Agentura logistiky

Vysvětlení a změny nebo doplnění zadávací dokumentace č. 1 k nadlimitní veřejné zakázce „Pláštěnka 2000 Poncho“

Doručená žádost o vysvětlení, změnu a doplnění ZD se týká Přílohy č. 2 k RD - TS-MOP-11-11/5 Pláštěnka 2000 Poncho.

K dotazu č. 1: Zadavatel v Příloze č. 2 k RD - TS-MOP-11-11/5 Pláštěnka 2000 Poncho, Kapitole 13, čl. 13.1 Technický nákres a kontrolní místa měření ruší technický nákres:

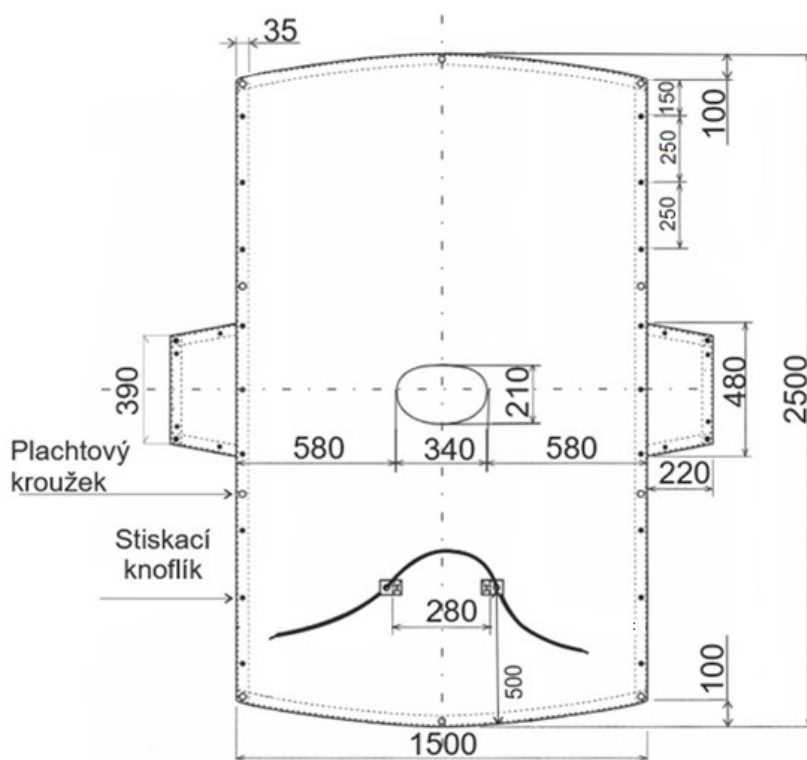
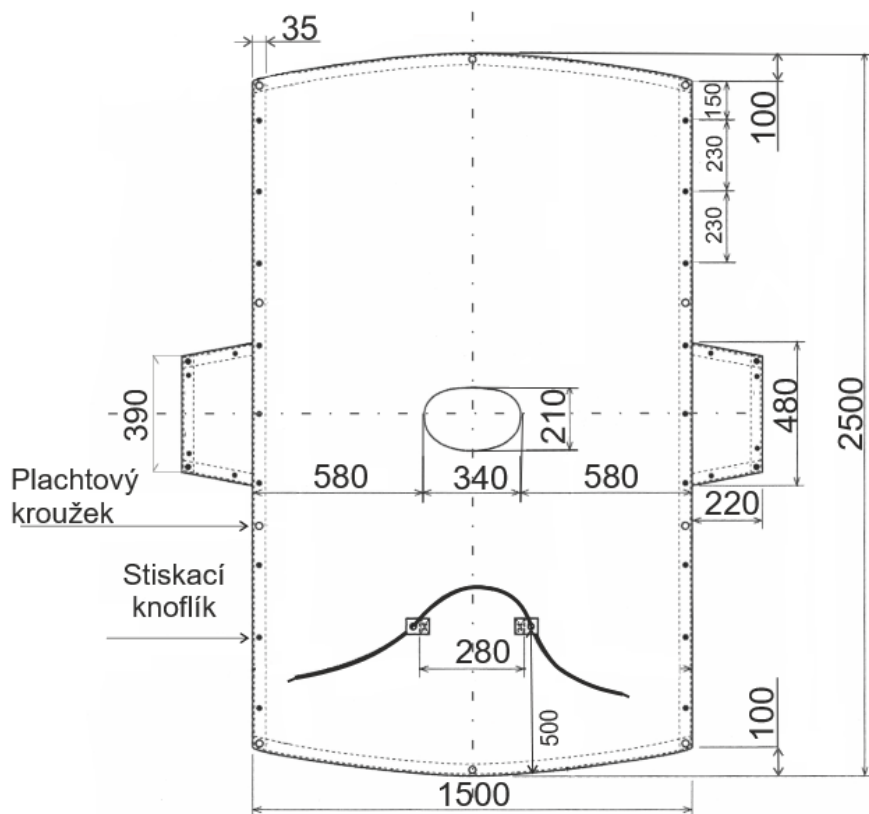
Dotaz č. 1: „...*Žádáme o konkrétní a jednoznačné vymezení vzájemných vzdáleností všech 9 oboustranných stiskacích knoflíků na bočním lemu Pláštěnky a prověření jakou shodu bude toto vymezení vykazovat pro spojení s pláštěnkou z předchozích dodávek za účelem stavby provizorního přístřešku....*“

Zadavatel zrušený technický nákres nahrazuje novým technickým nákresem:

K tomu rovněž do poznámky pod nákresem doplňuje:

„Jednotlivé stiskací knoflíky jsou rozmístěny v pravidelných roztečích.“
